דו"ח ביקורת ליקויים - חוות דעת מהנדס מומחה

רכוש משותף –

לכבוד: וועד הבניין

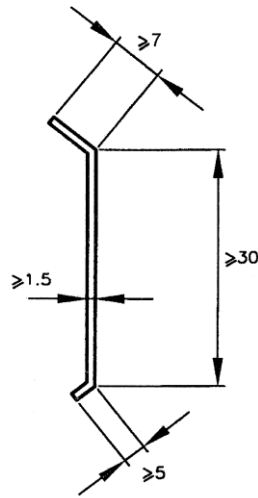
ה. אטימת ראשי ברגי העיגון בוצעו ע"י מלט צמנט ולא ע"י חומר אטימה ופקק. יש לאטום את ראש הבורג ע"י חומרי אטימה מותאמים בכפוף להנחיות תקן 2378 ולהשלים פקקים בגוון האבן. (2,100 ש"ח)

וזאת בניגוד להנחיות תקן 2378 חלק 4 סעיף 4.5.4.1 סעיף ג, ציטוט:

ציור 2 - דוגמה לתכנון שיפועים מבטון, בגג בעל מערכת איטום חשופה

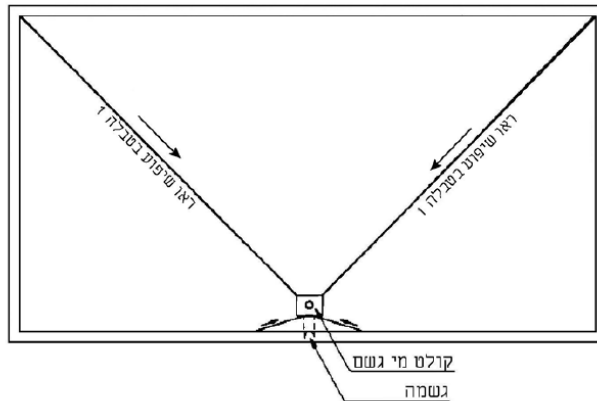
ד. שיפועי מערכת שכבת האיטום בגג הבטון באזור גגות שטוחים נמוכים. במדידה השיפועים נמצא כי קיים שיפוע של 0.5% לעומת השיפוע הנדרש של 1.5%.

וזאת בניגוד להנחיות תקן ישראלי 1752 חלק 1 טבלה 1.

לתיקון יש לפרק את האיטום במקומות אלה, לצקת שכבת מדה ולאטום שנית. (4,500 ₪)

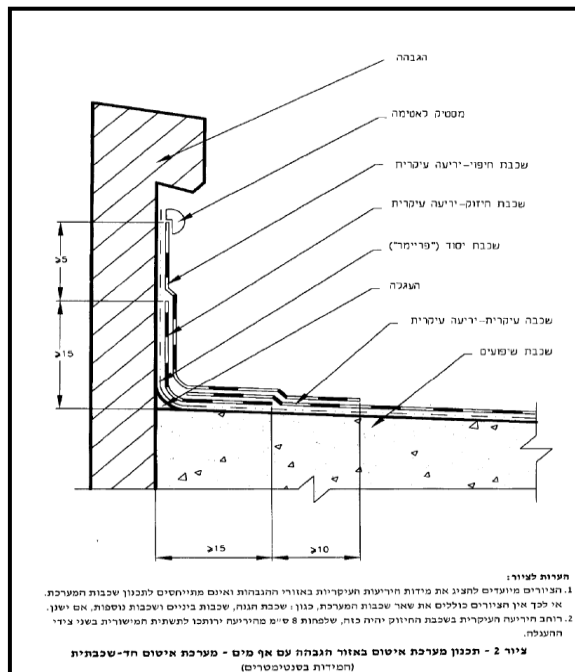
יח. מספר שכבות של האיטום לא תקני באזורים בהם בוצעו יריעות. עפ"י התקן מספר השכבות במקומות אלה צריך להיות 3. בסבירות גבוהה ניתן לקבוע שהורכבה שכבה אחת בלבד, מקסימום שתי שכבות. בכל מקרה שכבת החיפוי חסרה. זאת בניגוד להנחיות תקן ישראלי 1752 חלק 2 סעיף 4.2.

הערה: על מנת לקבוע סופי את מספר השכבות יש לבצע חיתוך של יריעה הביטומנית. בהיעדר אנשי מקצוע לצורך תיקון איטום מידי לא ניתן לבצע בדיקה זאת.

השלמת שכבות איטום חסרות באופן תקני ומקצועי. (2,700 ₪)

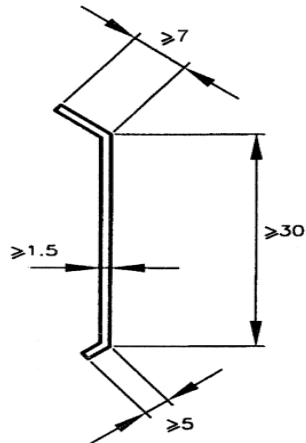
ו. התקנה לקויה של סרגלי חיזוק לאורך קו התפר בין היריעות הביטומניות לבין המעקה והקירות לאורך המעקה הבנוי בשטח הגג.

פרופילי סרגלי החיזוק שהורכבו אינם תואמים כלל להנחיות התקן. לדוגמא:

- הפרופיל העליון לא הותקן כלל.
- הפרופיל התחתון אינו תואם כלל את הנחיות ופרטי התקן.
- מיקום התקנת הפרופיל התחתון בחלקה העליון של היריעה אינו נכון.
- שטח מגע בין הפרופיל ליריעה קטן מ- 30 מ"מ.

יש לפרק את הסרגלים הקיימים ולבצע מחדש כנדרש. (2,800 ₪).

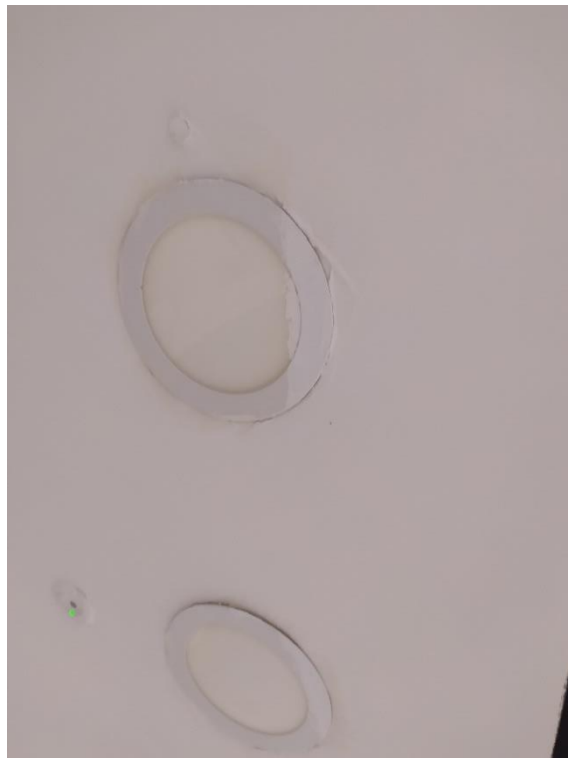
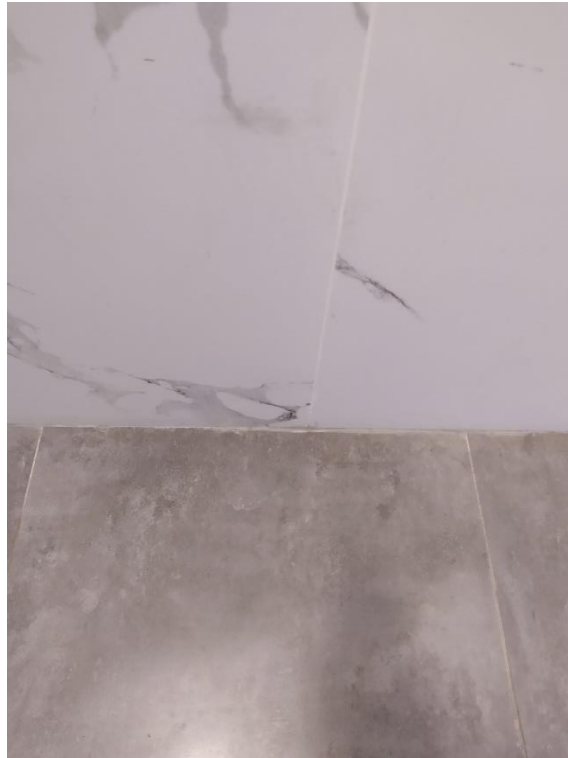
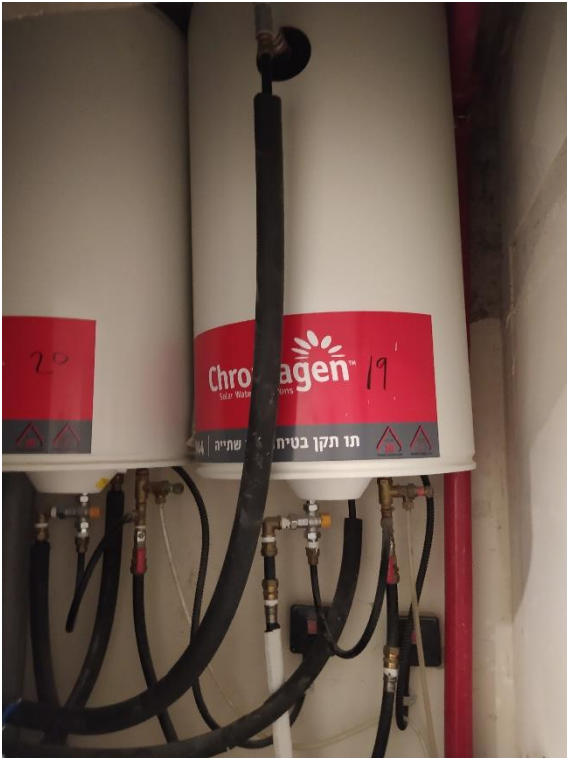
כה. מעברי צנרת רכיבי מערכת האינסטלציה העוברת בין רכיבי השלד בארון מוני מים כדוגמת רצפות, תקרות, קורות וגגות בוצע ללא שרולים ומילוי חומרי איטום וזאת בניגוד להנחיית תקן 1205 חלק 0 סעיף 2.3.2.

1. יש לבצע סיתות סביב צנרת.
2. יש לבצע השלמת שרולים גדולים ב 20 מ"מ מינימום מצנרת הקיימת. השרולים יבלטו 50 מ"מ בחלקם עליון ממפלס הרצפה ובגובה המפלס התחתון של הרצפה.
3. השלמת מילוי בחומר איטום גמיש המרווח בין הצינורות לשרולים.
4. יש למלא ולהשלים יציקת מעברי הצנרת לשלד המבנה.

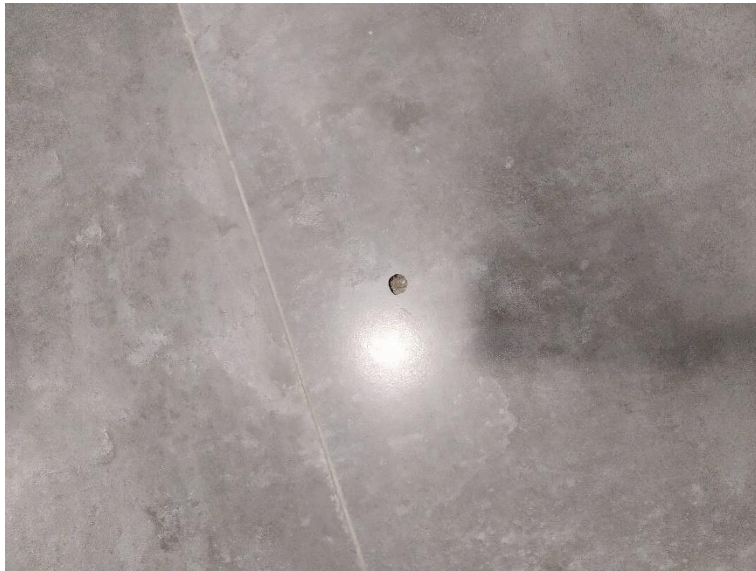
יב. יש לבצע איטום סביב מעבר צנרת בארון תקשורת וארון חשמל. (200 ע"ה)

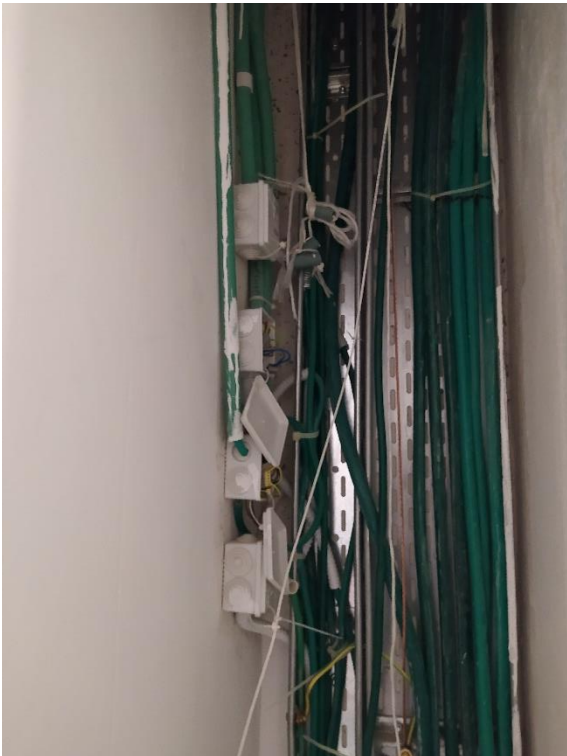
יד. יש להשלים רשת ניקוז חסרה בארון כיבוי אש. (50 ₪)

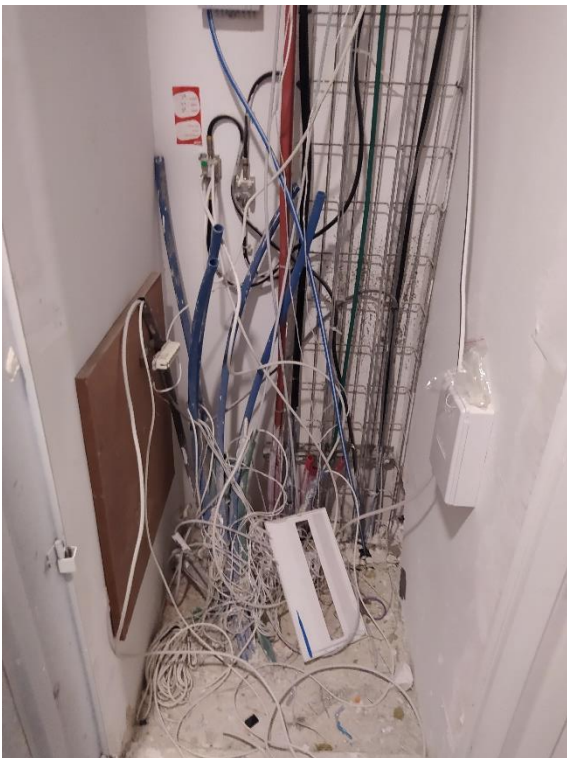
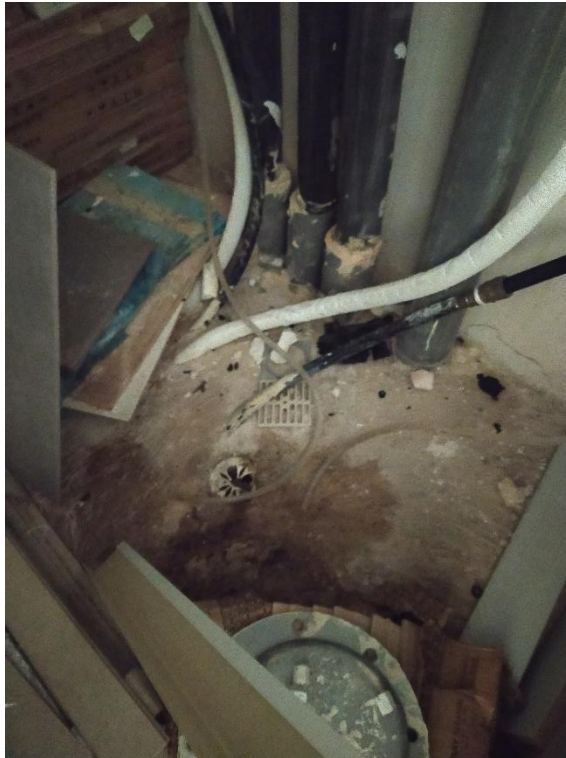
יג. יש לסגור קופסת הסתעפות חשמל בארון תקשורת וחשמל. (20 ₪)

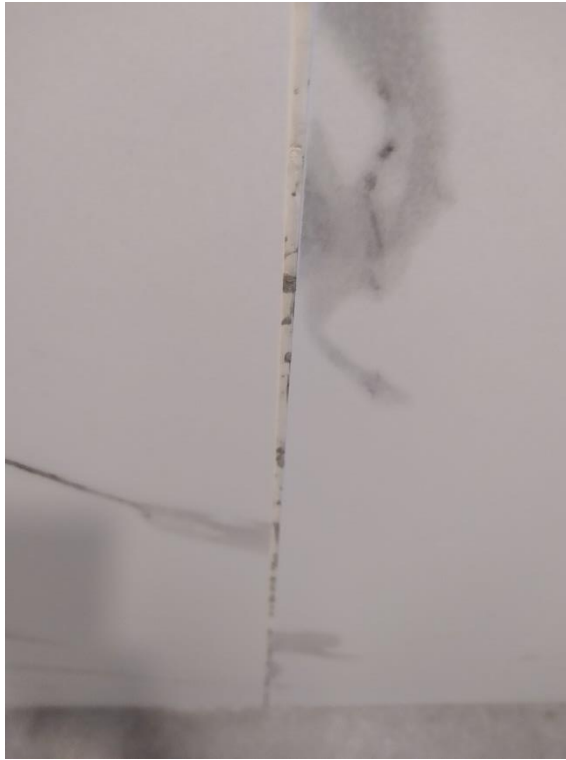
טו. יש לשפר קיבוע גלגלון כיבוי אש אל הקיר בארון כיבוי אש. (100 ₪)

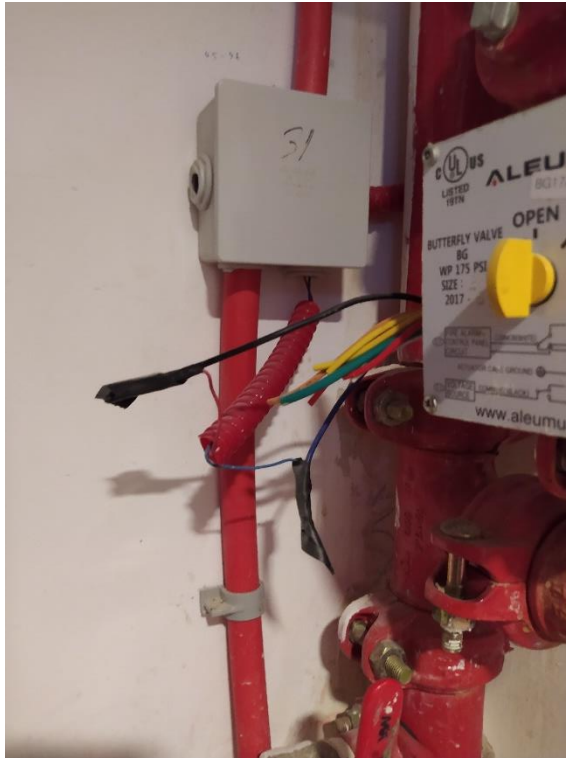
יד. ברצפת ארון מוני מים קיימים הליקויים הבאים:

1. לא בוצע שכבת איטום ע"ג הרצפה הקיימת.

2. לא הושלם כלל ניקוז ברצפת הארון. במצב של נזילה, יזלגו המים אל שטח הלובי ויכולים לגרום להצפות.

(סה"כ עלויות תיקון – 600 ₪)

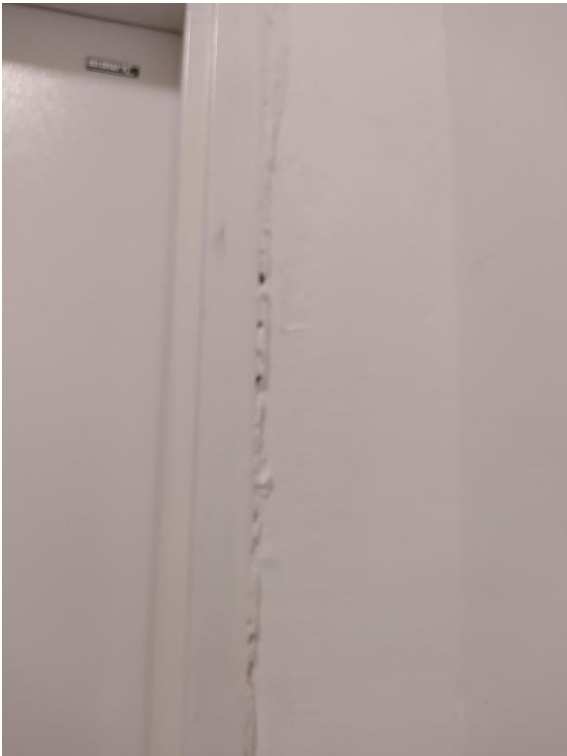
ח. קיימים סימני רטיבות סמוך למעבר צנרת ספרינקלרים בתקרת הלובי (סמוך לדלת חדר מדרגות). יש לאתר את מקור חדירת הרטיבות ולבצע תיקונים בהתאם.
